Spett.le Regione Veneto
Direzione Commissione Valutazioni
coordinamento.commissioni@pec.regione.veneto.it
alla c.a. Direttore Unità Commissioni VAS, VInCA NUVV
ing. Corrado Soccorso

Oggetto: interventi di riqualifica e adeguamento normativo delle infrastrutture di volo,
lotto 2, 2° stralcio di completamento dell'Aeroporto Marco Polo (Venezia).

variazioni 1996-2016

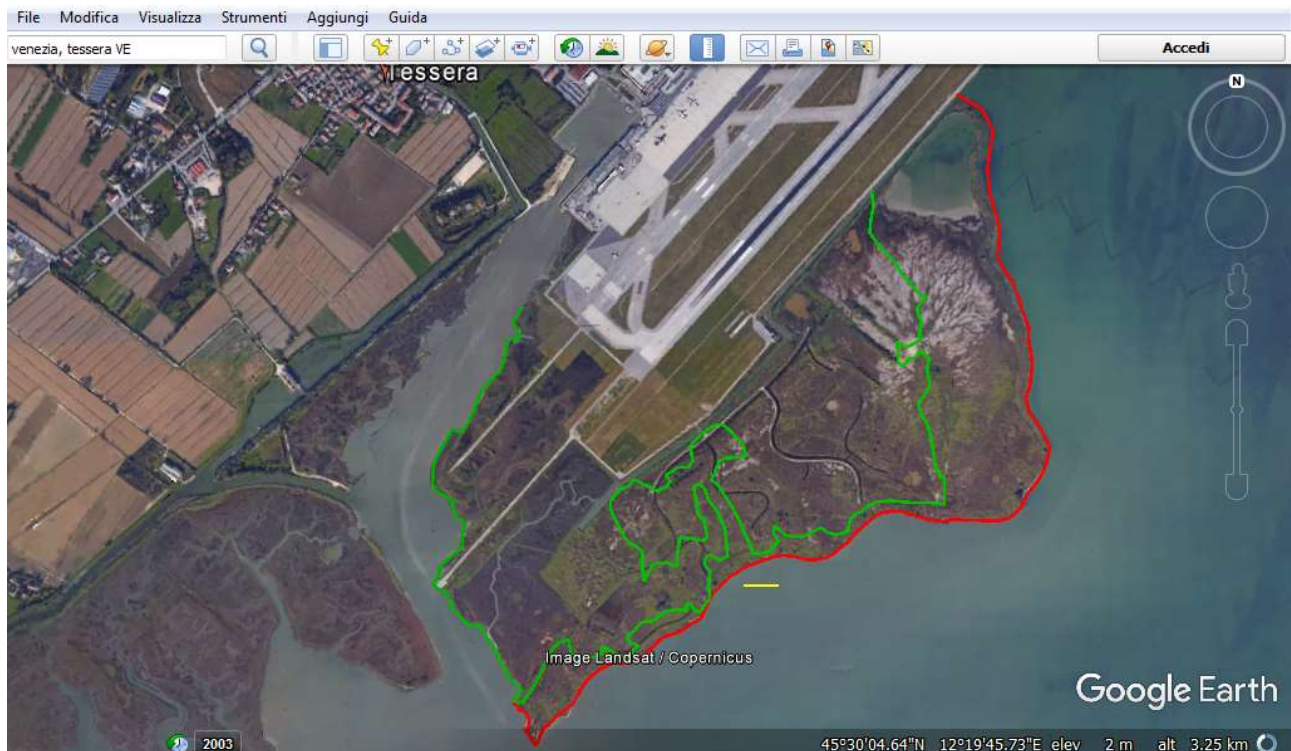
- 1) La Relazione sugli interventi di riqualifica e adeguamento delle infrastrutture dell'aeroporto Marco Polo presentata alla Commissione di Salvaguardia illustra anche opere in estensione delle attrezzature e piste aeroportuali verso la Laguna che comportano **interramento di aree lagunari e barenali**. Si rammenta che l'espansione delle aree aeroportuali in Laguna è impedita dalla legge speciale per Venezia del 1973 e dalla legge regionale del 1995 di approvazione del PALAV. La legge speciale 171/1973, art. 3, lett. c) prescrive infatti la *"preservazione delle barene"* e l'*"esclusione di ulteriori opere di imbonimento"* demandandone al redigendo *Piano comprensoriale* la specificazione delle necessarie *"limitazioni"*. Ciò ha trovato attuazione con la legge regionale 70/1995 di approvazione del PALAV che norma il sistema ambientale lagunare come segue: *"conservazione e ripristino delle caratteristiche fisico-morfologiche e ambientali del sistema delle barene ... Sono vietati interventi di bonifica e colmata"* (Titolo II, art. 6. *Barene, Prescrizioni*). Si segnala con l'occasione che dal mero confronto di riprese fotografiche da satellite risulta in prossimità delle piste aeroportuali una estensione di terre emerse e barene di circa 30 ettari tra il 1996 e il 2016 (vedasi illustrazione in calce). Ciò corrisponde del resto alla recente cartografia (Mappa della Laguna, 2016) reperibile sul sito ufficiale www.atlantedellalaguna.it che qualifica dette aree come *"barene artificiali"*.
